### FESTSTELLUNGSENTWURF

Gemeinde Pürgen	Unterlage/ Blatt-Nr.: 5 / 2.3T
Lageplan Teil 3	
Maßstab: 1 : 1000	
St 2057 Landsberg am Lech - Rott Neubau der Ortsumfahrung Lengelfeld in kommunaler Sonderbaulast mit integriertem Hochwasserschutz	
Aufgestellt: Pürgen, den 06.05.2018 Klaus Flüb, Bürgermeister	1. Teikur: Pürgen, den 08.04.2019 Klaus Flüb, Bürgermeister
Planfestgestellt mit Beschluss der Regierung von Oberbayern Az. 32-4354-3-17-1 München, 01.10.2019 GSG Guggenberger Oberregierungsrat

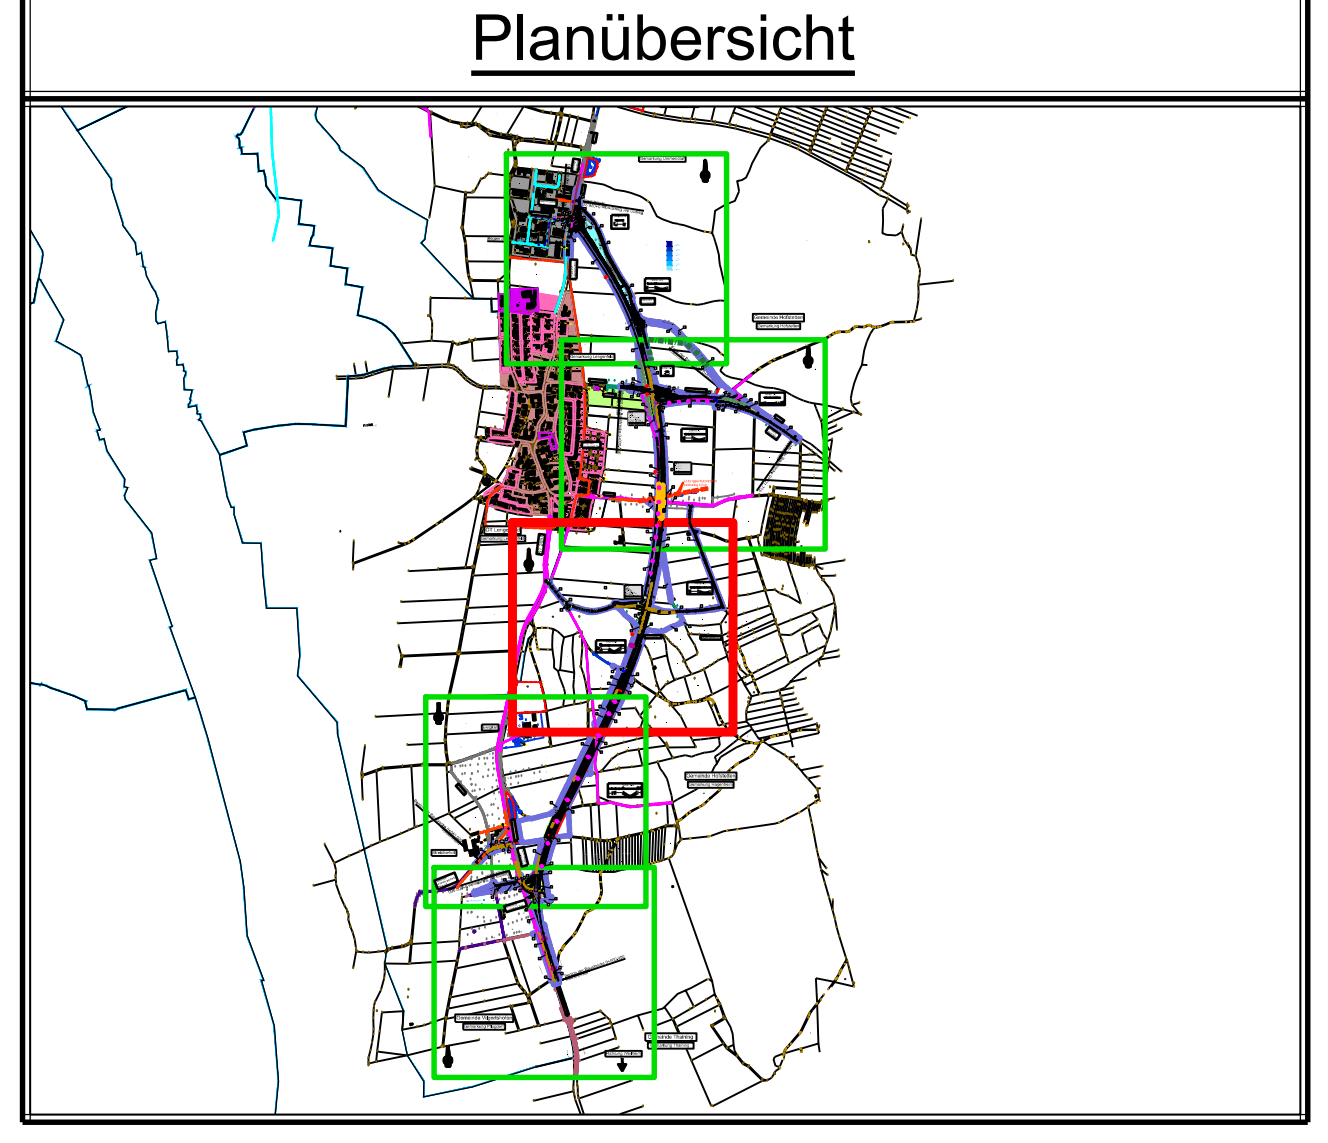
Nr.	Änderung gegenüber der Planfeststellung vom 05.03.2018	Datum	Zeichen
①	Geh- und Radweg Ammerseestraße	08.04.2019	PWIE
②	BWZ, Geh- und Radweg Ammerseestraße	08.04.2019	PWIE
③	Entwässerungsmulde St 2057 Westseite	08.04.2019	PWIE
